**DODATEČNÉ INFORMACE K ZADÁVACÍM PODMÍNKÁM č. 4
VYSVĚTLENÍ, DOPLNĚNÍ, ZMĚNA ZADÁVACÍ DOKUMENTACE**

**„NÁSTAVBA UČEBEN A STAVEBNÍ ÚPRAVY OBJEKTU ŠKOLNÍ DRUŽINY
A JÍDELNY ZŠ A MŠ DĚLNICKÁ, KARVINÁ“**

zdravotechnika, pol.č.12

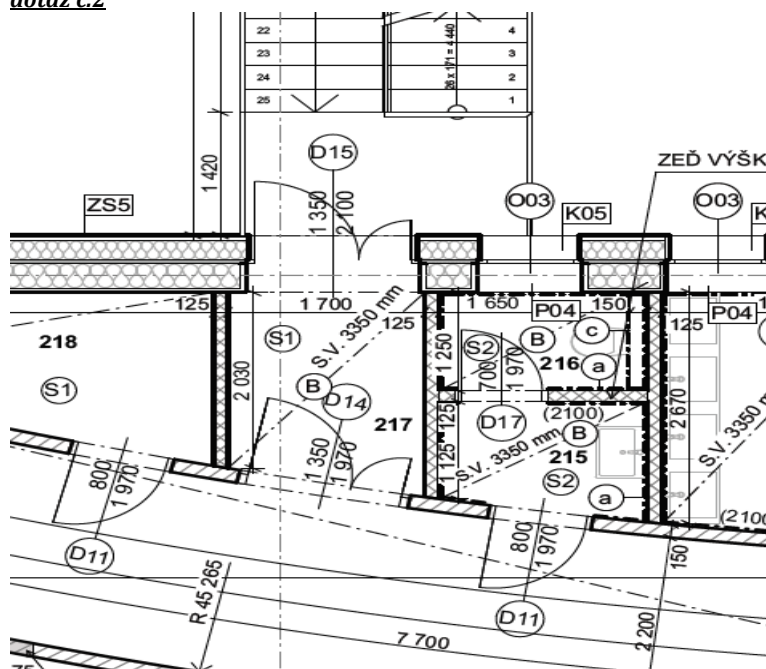
V podstatě v každých dodatečných informacích zaslaných zadavatelem byla upravována výše uvedená položka č.12. Přesto je stále nejasná náplň této položky. Jedná se betonovou šachtici nebo vsakovací objekt?

- **Jedná se o betonovou šachtici včetně dna a poklopu?**
- **Jedná se o vsakovací objekt z voštinových bloků?**
- **Žádáme o úpravu textu položky dle skutečného obsahu této položky v souladu s projektovou dokumentací.**

POLOŽKA 12 – D+M VSAKOVACÍHO OBJEKTU OBSAHUJE:

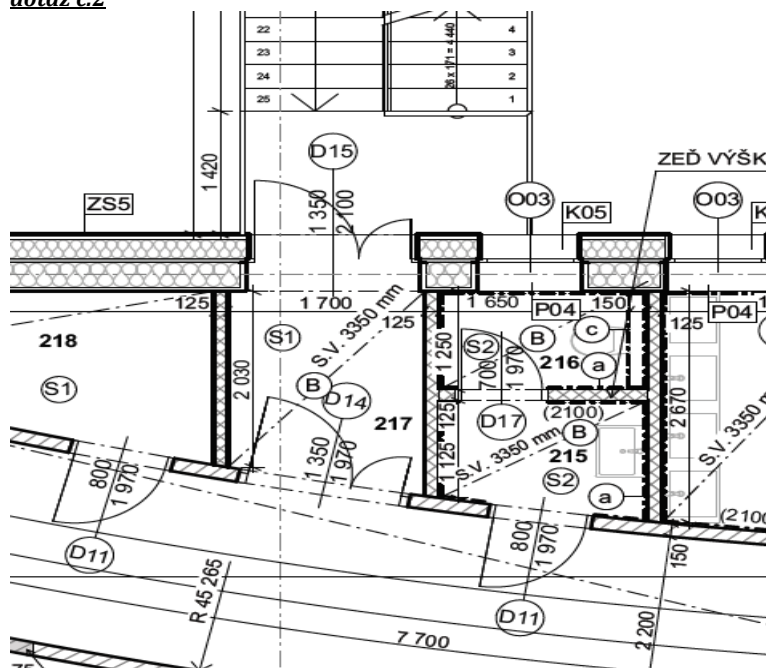
V podstatě v každých dodatečných informacích zaslanych zadavatelem byla upravována výše uvedená položka č.12. Přesto je stále nejasná náplň této položky. Jedná se betonovou šachtici nebo vsakovací objekt?

- **Jedná se o betonovou šachtici včetně dna a poklopu?**
- **Jedná se o vsakovací objekt z voštinových bloků?**
- **Žádáme o úpravu textu položky dle skutečného obsahu této položky v souladu s projektovou dokumentací.**

- **VÝKOP, NALOŽENÍ, ODVOZ ZEMINY NA SKLÁDKU, SKLÁDKOVNÉ**

VSAKOVACÍ OBJEKT

- BLOK VOŠTINOVÉHO TYPU, BEZ MOŽNOSTI ODTOKU
- ROZVÁDĚCÍ DRENÁŽNÍ SYSTÉM VE ŠTĚRKOVÉ VRSTVĚ, ODVĚTRÁVACÍ SYSTÉM
- ROZMĚRY BLOKU 2400 X 1200 X 520 MM, MATERIÁL PP, PRŮMĚR BUŇKY 50 MM, VERTIKÁLNÍ ÚNOSNOST 600 KN/M² , AKUMULAČNÍ SCHOPNOST 95 %

- DODÁVKU + MONTÁŽ GEOTEXTILIE, DODÁVKU A ULOŽENÍ DRCENÉHO ŠTĚRKU FR. 32-63 MM, DODÁVKU A MONTÁŽ ŠTĚRKOPÍSKOVÉHO PODSYPU A DODÁVKU A MONTÁŽ PŘÍTOKOVÉHO DRÉNU DN 150 MM – VŠE V ROZSAHU DLE V.Č. D.1.4.C)03 – VSAKOVACÍ OBJEKT
- PŘESUNY HMOT
- POLOŽKA OBSAHUJE VEŠKERÉ PRÁCE A DODÁVKY NUTNÉ K PROVEDENÍ VSAKOVACÍHO OBJEKTU V SOULADU S VÝKRESEM Č. D.1.4.B)01 A D.1.4.C)03

**TENTO POPIS DOPLNĚN I DO POLOŽKY VE VÝKAZU VÝMĚR.
ZADAVATEL FORMOU PŘÍLOHY TĚCHTO DODATEČNÝCH INFORMACÍ POSKYTUJE OPRAVENÉ VÝKAZY VÝMĚR,
KTERÉ NAHRAZUJÍ VÝKAZY VÝMĚR DŘÍVE POSKYTNUTÉ.**
